改善箇所説明図

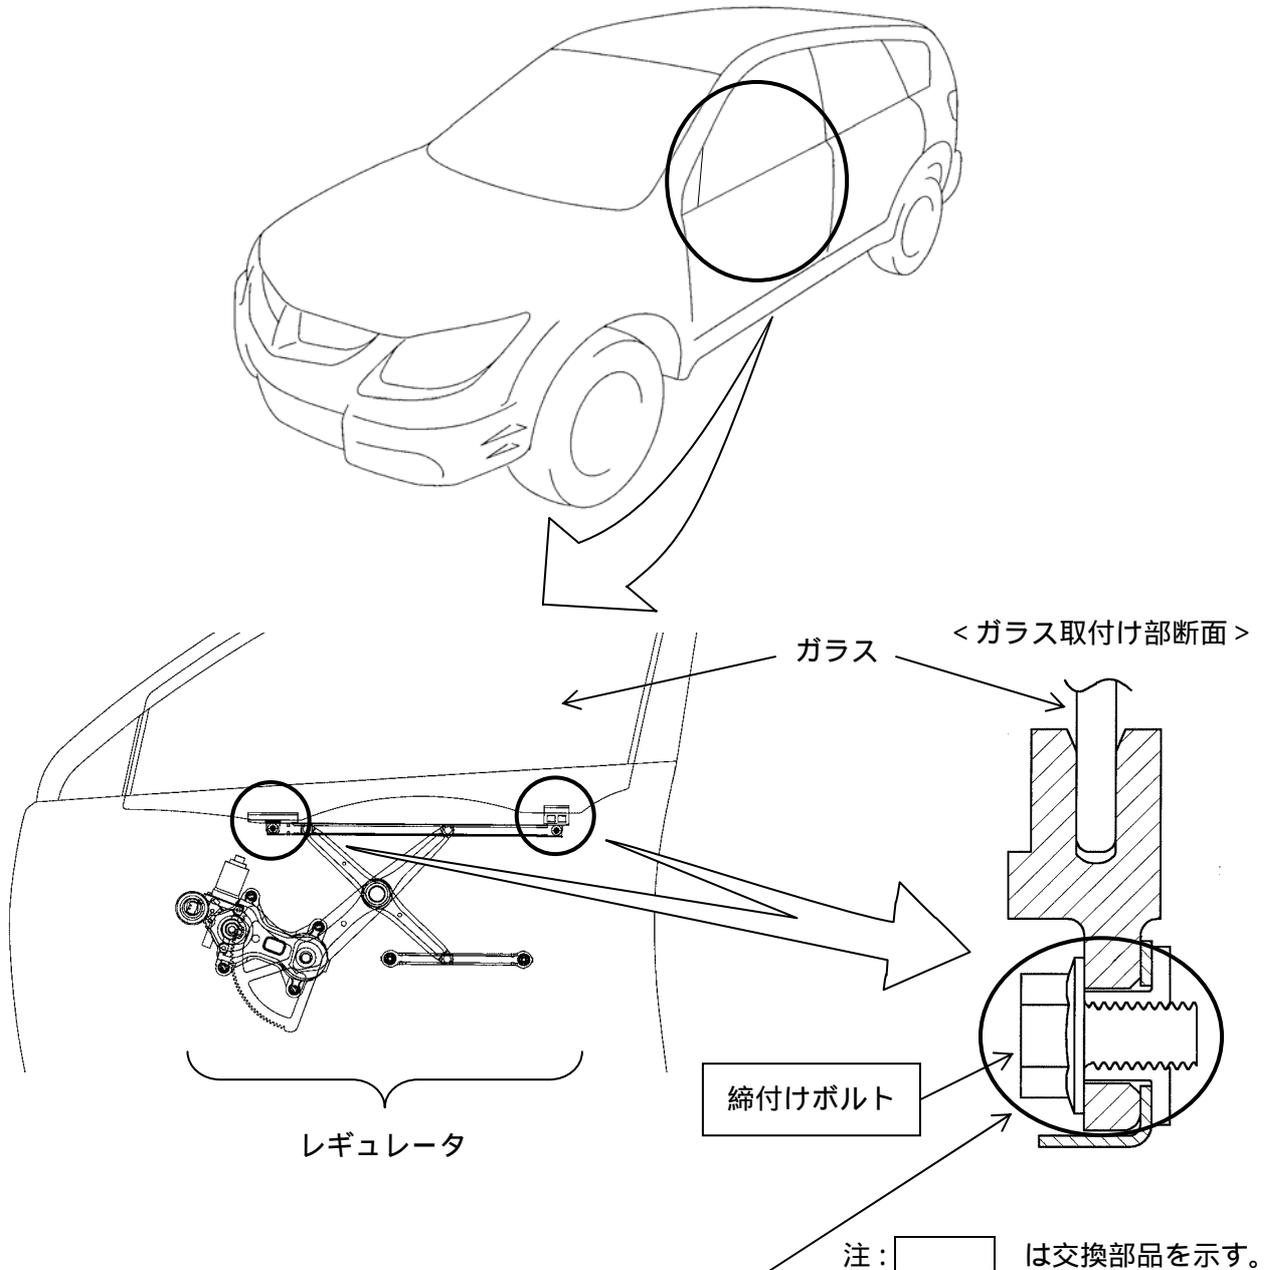
不具合発生箇所

前席側面ガラスのレギュレータ(昇降装置)のガラス取付け部の締結構造が不適切なため、締付けボルトの軸力が不足しているものがある。そのため、ガラス昇降により当該ボルトが緩んで異音が発生し、そのまま使用を続けるとガラス取付け部が外れて、昇降時にガラスが破損し、最悪の場合、破片でけがををするおそれがある。

改善の内容

全車両、当該締付けボルトを対策品と交換する。

識別：改善済車両にはエンジンルーム内のネームプレートに向かって左側のボデーパネルに黄色ペイントを塗布する。
